東海第二発電所

工事計画認可申請に係る論点整理について (コメント回答)

平成30年6月11日

日本原子力発電株式会社

図1 スクリュー式ポンプの構造概要

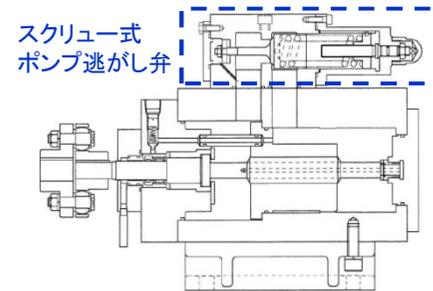
「逃がし弁」の加速度の許容値(機能確認済加速度)の出典及び適用性について説明すること。

逃がし弁の許容値である機能確認済加速度は、JEAG4601-1991 追補版(以下「JEAG4601」という)の弁駆動部の機能確認済加速度に定められた安全弁のうち、最も小さいPWR加圧器安全弁の5.0[G]*を参考に設定した(表1)。設定に当たっては、PWR加圧器安全弁が縦置きであるのに対し、スクリー式ポンプ逃がし弁は横置き設置であるため、以下のように配慮している(表2)。

- ✓PWR加圧器安全弁の水平方向の機能確認済加速度を90°変換して鉛直方向の機能確認済加速度として5.0[G]を適用(①')することが可能と考えるが、設置向きの違いを勘案して安全側に1.0[G]を許容値として評価
- ✓PWR加圧器安全弁で規定していない鉛直方向(弁軸方向)が、スクリー式ポンプ逃がし弁の水平方向(弁軸方向)になる(③')ことから、水平方向の許容値に1[G]を適用

図1 スタンドパイプ断面図

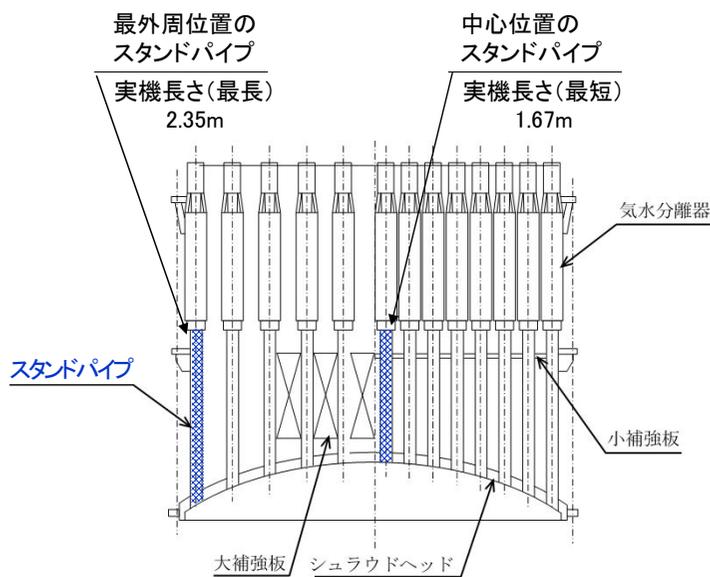
第562回審査会合(平成30年4月5日)において、スタンドパイプに適用する極限解析に関して、解析モデルの妥当性及び極限解析の保守性について説明するとともに、極限解析モデルの妥当性を補完するため、スタンドパイプの解析モデル長さを長くした場合の影響確認(追加解析)結果を示すことを説明している。また、同審査会合において、次葉に示すコメントを受けている。

実機スタンドパイプ長さ1.67m～2.35mを考慮し、第562回審査会合(平成30年4月5日)で示した解析モデル長さ1.0m及び1.5m条件での解析に加えて、スタンドパイプ長さによる影響を確認するため、解析モデル長さ2.0m及び2.5m条件での追加解析を実施した。解析の結果、解析モデル長さの違いによっても有意な差がないことを確認した。

図5 スタンドパイプ225本モデル図(FEMモデル)

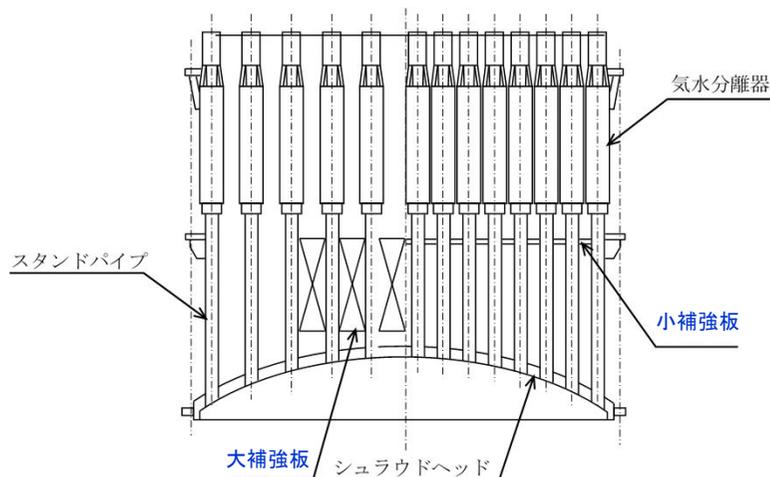
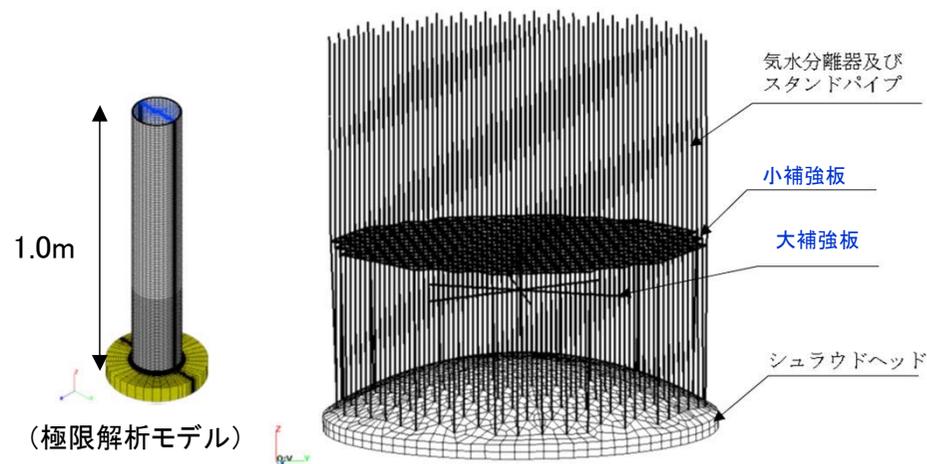
- ① スタンドパイプ225本モデルにおける補強板が解析に与える影響について説明すること。
- ② 引張試験における荷重(モーメント)と極限解析の荷重(モーメント)の差異について定量的に説明すること。
- ③ スタンドパイプの変形に伴う蒸気乾燥器スカートと気水分離器の干渉の有無及び解析上の扱いを整理して説明すること。

第562回審査会合(平成30年4月5日)において、極限解析モデル(1本モデル)の荷重の妥当性を確認するため、実機と同じ全225本のスタンドパイプをモデル化した場合の荷重の算出結果について説明した。この際、225本のスタンドパイプのモデル化による荷重算出に当たっては、スタンドパイプの大補強板及び小補強板(以下「補強板」という。)が健全であることを前提としているため、補強板の健全性について評価した。評価の結果、補強板に生じる応力は許容応力以下であり、全225本のスタンドパイプをモデル化した解析結果に影響がないことを確認した。

図3 東二実機試験時の逃がし安全弁作動時の圧力振動

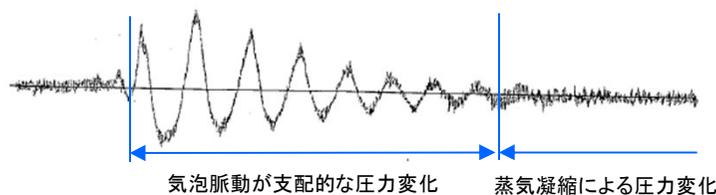
- ①設計基準事故時の動荷重に包絡されること等の確認結果を示す。
- ②DBA及びSA時のPCV動荷重を決定する要素について、定量的に説明すること。

DCH時には、原子炉压力容器内で発生する蒸気が、露出した燃料からの放熱により過熱蒸気となる。東海第二の実機試験結果(図3)から、蒸気が安定的に凝縮されていれば、動荷重は気泡脈動が支配的であることから、蒸気性状の違いによる蒸気凝縮の影響を確認するため、DCH時と設計基準事故時のパラメータを用いて評価を行った。また、本事象では逃がし安全弁を開保持するため、長期的な影響を確認した。この結果、サブプレッション・チェンバ内で不安定凝縮は生じることはなく、設計基準事故時の動荷重と同等以下であることを確認した。

- 東二の実機試験の結果から、蒸気凝縮による圧力変化は小さいことが確認されている。また、逃がし安全弁作動後長期には蒸気流束も少ないことから、不安定な蒸気凝縮は発生しないため、設計基準事故時と同等以下である(図3)。

第1図 試験装置図

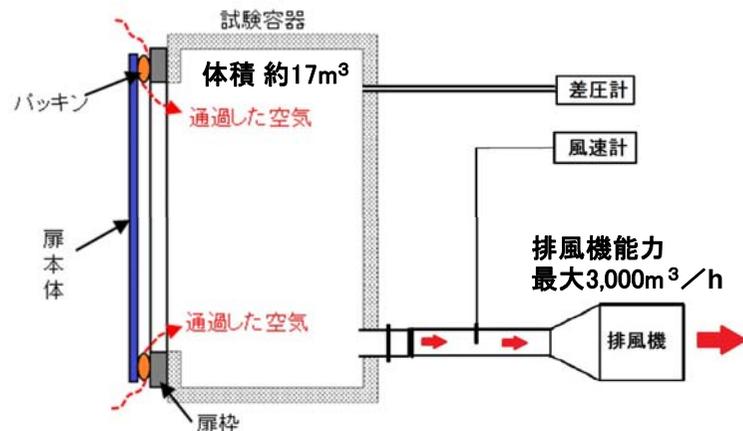
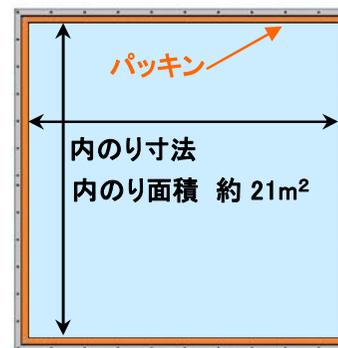
⑦ ブローアウトパネル閉止装置の気密性能試験における流量の算出方法について要領書に説明を追加すること。

- ・試験要領書の「3. 2 加振条件」及び「4. 3 (4)地震波加振試験」に下記を追記
- ・気密性能試験は、ASTM E283-4に準じた試験装置を用いる。排風機により試験容器内の空気を排出し、試験容器内外に圧力差を生じさせ、試験体のパッキンを通して空気量を測定する。

$$Q' = Q \cdot \frac{P}{1,013} \cdot \frac{273+20}{273+T}$$

- ・風速計により測定した風速V(m/s), 風量測定管の断面積S(m²)から、通過した空気量Q (m³/h)は、Q=V×S×3,600(m³/h)
 なお、風量測定管は、直径φ50mm(通過した空気量が多い場合はφ130mm)を使用する。

第6-41図(1) 基準地震動S_sの応答スペクトル (NS成分)

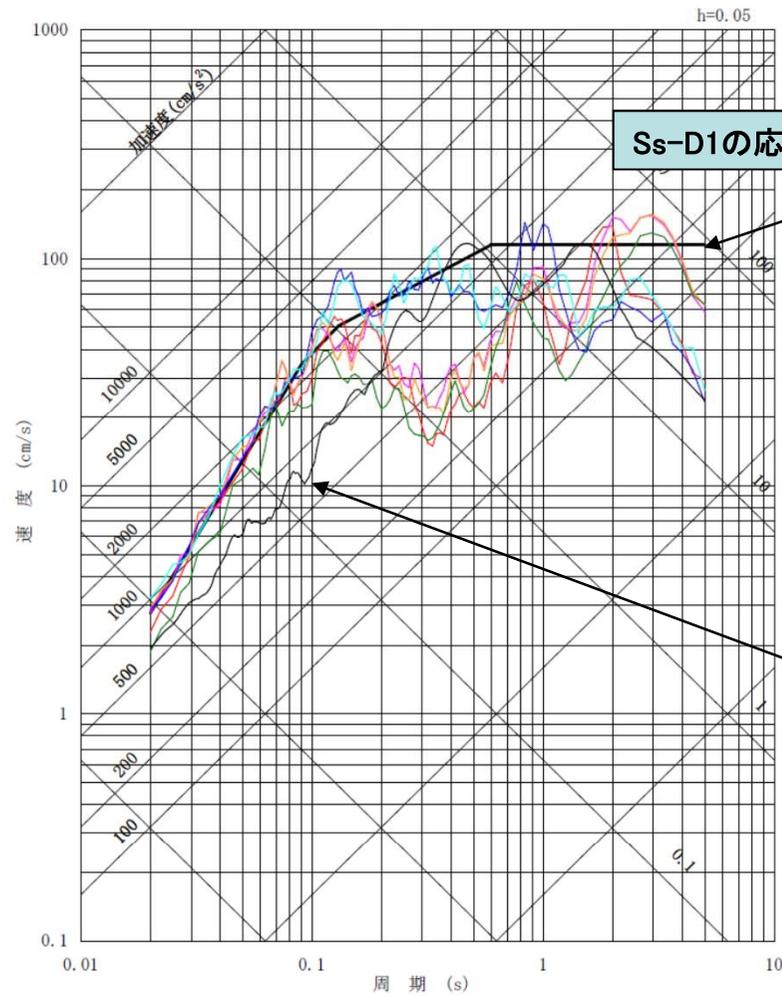
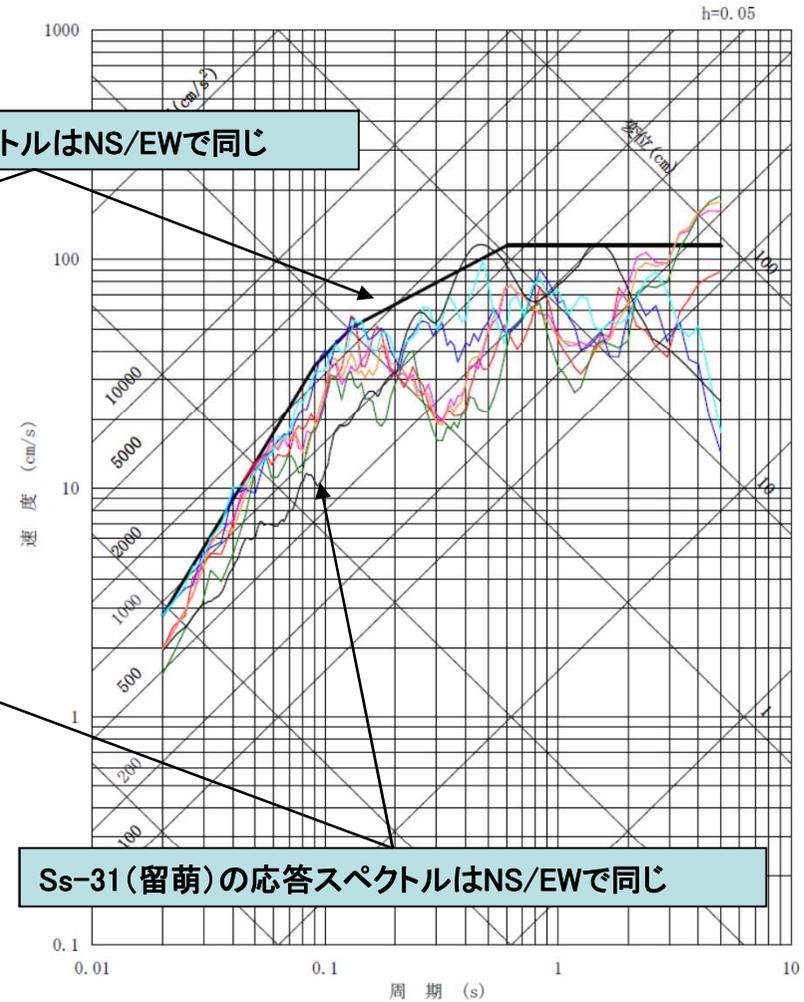
⑨模擬地震波の床応答スペクトルについて、方向に依存しない応答スペクトルのNS/EW方向への分け方を説明すること。

- ・東海第二発電所の基準地震動Ss波のうち、方向に依存しない地震動は①応答スペクトルに基づく地震動Ss-D1と、②2004年北海道留萌支庁南部地震を考慮した地震動の2つであり、いずれの地震動ともに方向性を有さないことから、加振用スペクトル検討においては、①、②については、NS、EWの両方向ともに同じ応答スペクトルを考慮している。

第6-41図(1) 基準地震動S_sの応答スペクトル(NS成分)

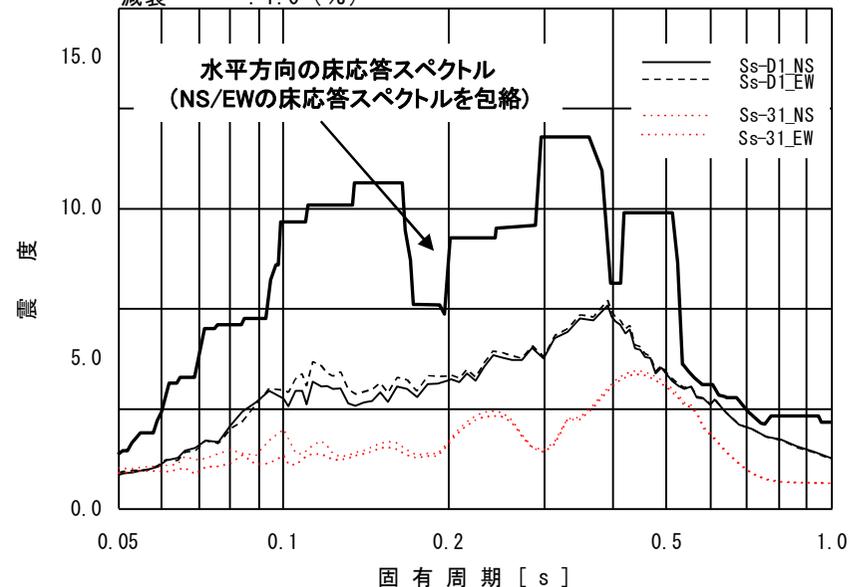
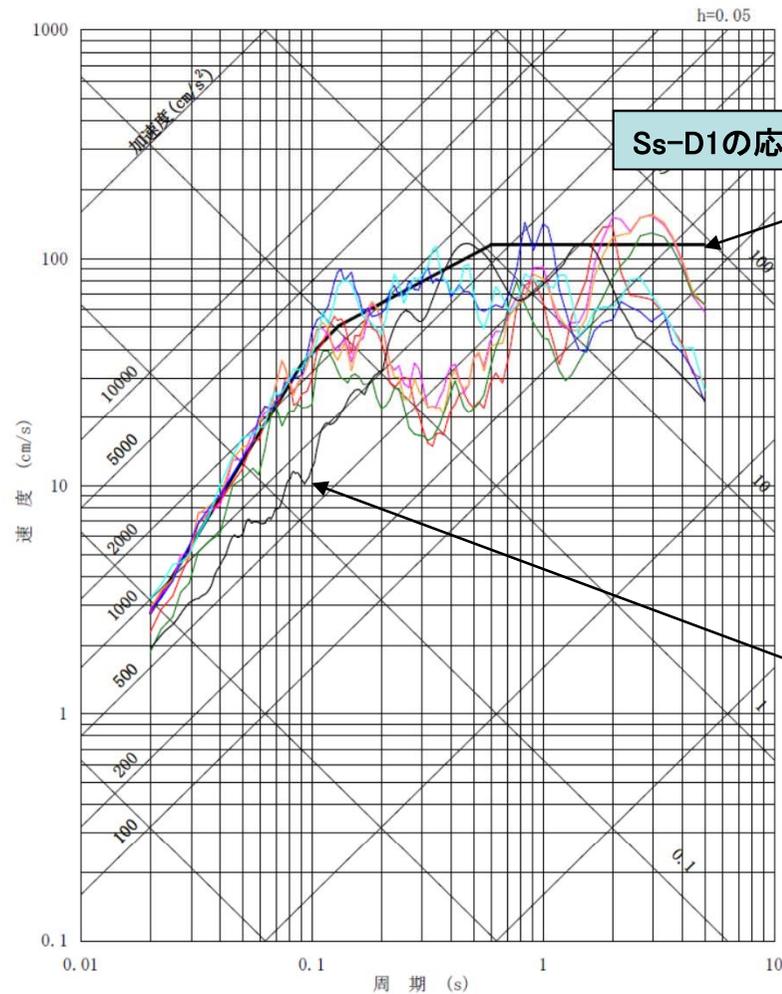
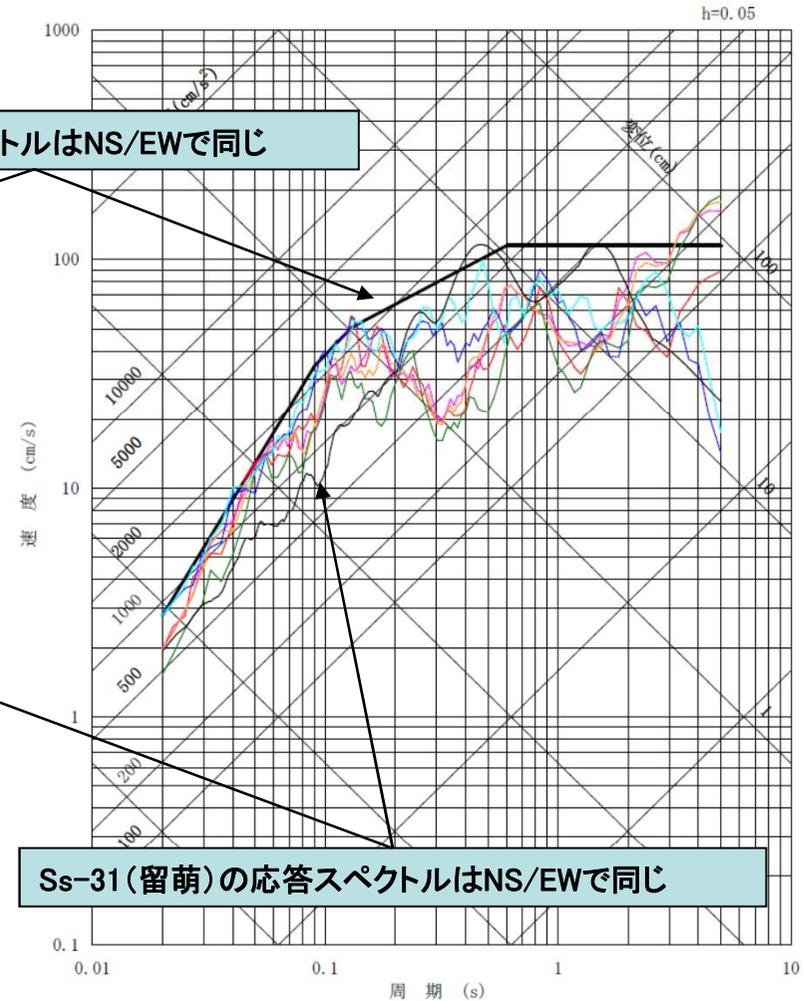
③模擬地震波の床応答スペクトルについて、方向に依存しない応答スペクトルのNS/EW方向への分け方を説明すること。

・東海第二発電所の基準地震動S_s波のうち、方向に依存しない地震動は①応答スペクトルに基づく地震動S_s-D1と、②2004年北海道留萌支庁南部地震を考慮した地震動の2つであり、いずれの地震動ともに方向性を有さないことから応答スペクトルとしては、①、②ともにNS、EWの両方向とも開放基盤面では同じ応答スペクトルを入力としている。

・床応答スペクトルについては、建屋モデルがNS/EWで異なるため、①②はNS/EWで同じ応答スペクトルであっても、床応答スペクトルはNS/EW方向で若干異なること、また、①②以外の断層波の応答スペクトルは、NS/EWで異なることから、床応答スペクトルはNS/EWの各々の方向で作成後、NS/EWを包絡する床応答スペクトルを作成している。(左図)

・なお、模擬地震波は、NS/EWを包絡した床応答スペクトルとばらつきを考慮した地震の床応答スペクトルの両方を包絡するように作成している。

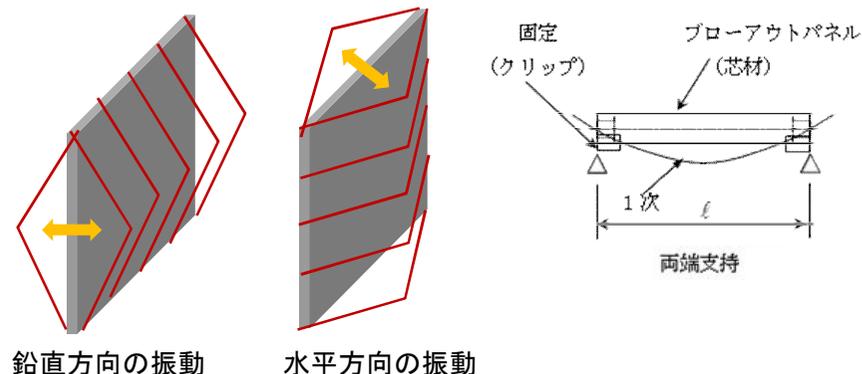
⑭ブローアウトパネルの耐震評価に当たって、ブローアウトパネルの設置・取付状況を踏まえた固有値の考え方を整理し提示すること。

② 実機大モデルの固有振動数をタッピングにて測定し固有振動数、減衰定数を確認する。

・測定結果：1次固有振動数は約25Hz

2次固有振動数は約50Hz

図1-2 モックアップ試験装置概要

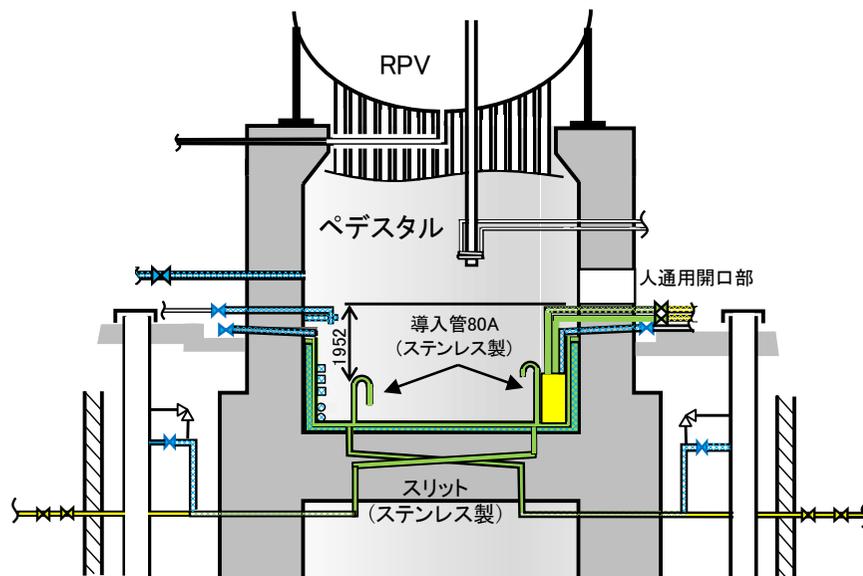
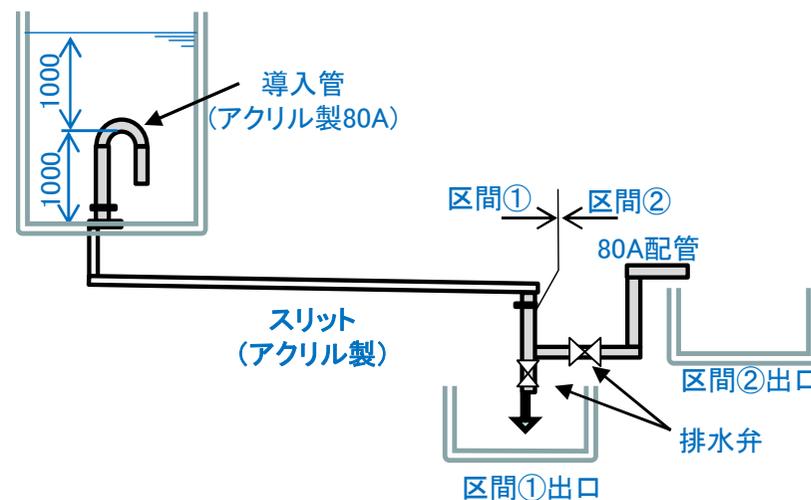
＜コメント＞ ①② 異物混入を想定した試験も含め、モックアップ試験の結果について示すこと。

＜回答＞ 5月に実施したモックアップ試験について、その内容と評価結果を説明する。

試験設備は、導入管、スリット、下流配管で構成される。(図1-2)

導入管及びスリットは実機形状・寸法を模擬し、内部の流動状況を観察するため透明なアクリル製としている。材質が実機(ステンレス鋼)と異なるが、表面粗さは同等であり、圧損への影響は小さいことを確認している。

ペDESTAL概要図(断面図)

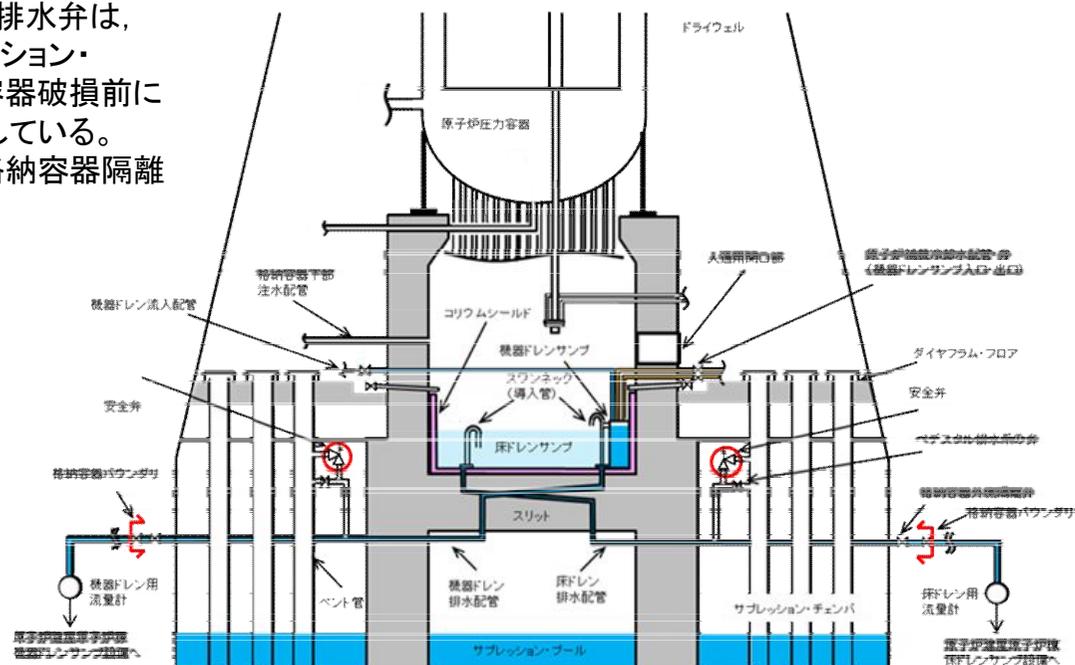
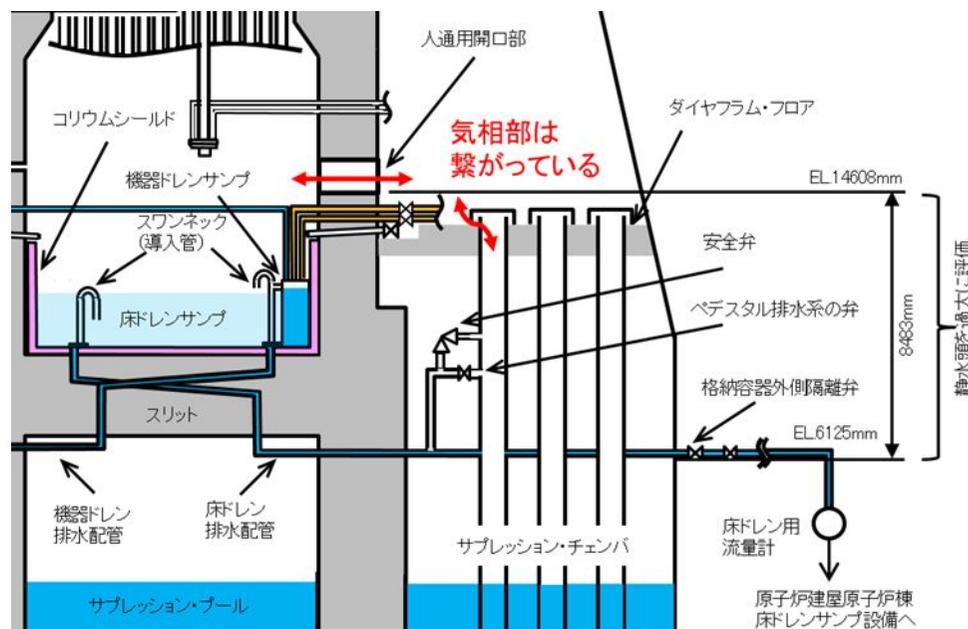
＜経緯, コメント＞ ⑦ 5/31審査会合の資料に記載されたペDESTAL排水ラインのラプチャーディスクの扱いについて、ドライウェル内水位調整の機能に悪影響を与えないことも含め、整理して示すこと。

＜ 回 答 ＞ その後の検討にて、ラプチャーディスクではなく安全弁を設置することとした。
ここでは、安全弁の設置に係る悪影響について整理して示す。

万が一、排水配管側が加圧された場合の配管及び弁の損傷を防止するため、デブリによる配管内部の流体が急激に膨張し圧力上昇することを想定して、念のため安全弁を設ける。配管内部の圧力上昇防止の観点では、ラプチャーディスクの設置においても機能を満足するが、ラプチャーディスクは一度開放されると閉止ができないことから、ペDESTAL内の水位維持の観点から安全弁を採用する。

格納容器外側隔離弁「閉」の状態、ペDESTAL排水系からの排水時及び排水停止後のペDESTAL水位維持の際は、配管内にペDESTALからの静水頭が加わるが、保守的に評価した最大水頭はペDESTAL水位と排水配管低部のレベル差である約8.5m(0.08MPa相当)*であり、その間に設置する安全弁取り付け配管の圧力が安全弁吹き出し圧力に達することはないことから、想定される圧力時以外に安全弁が作動することは無い。

図1 解析モデルの概念図

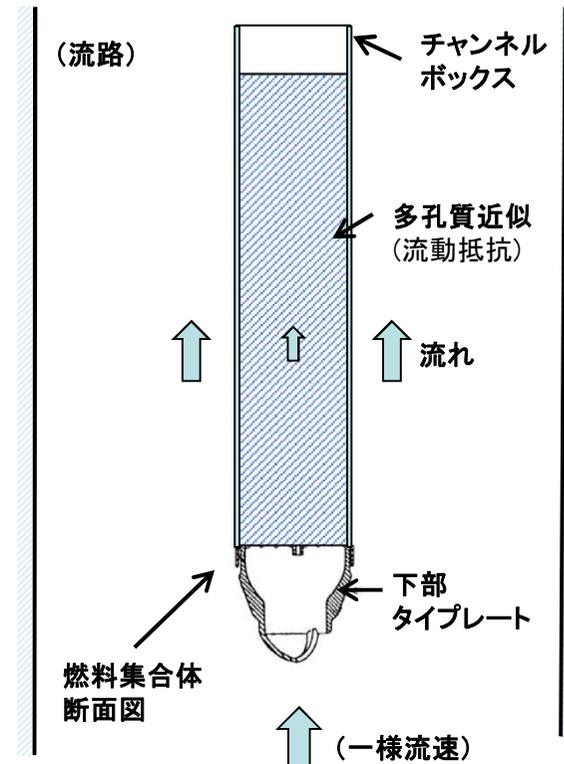
CFD解析モデルについて説明すること。

今回の試験において、試験体の形状については実機と同じものを使用するが、速度及び水温の不足分をレイノルズ数で整理して、CFD解析により抗力係数を求め補完する。

- 燃料集合体外形の詳細形状を模擬(下部タイプレートCADを使用)
- 燃料集合体内部形状を多孔質近似(実際の集合体内の流動抵抗係数(燃料設計値)を設定)

- 解析コード: 汎用熱流体解析コード(STAR-CCM+)
- 解析手法: 定常単相流解析
- 乱流モデル: チャンネルボックス近傍をより精緻に計算するモデル
- メッシュ条件: チャンネルボックス近傍にメッシュを密に配置し、流速分布を考慮
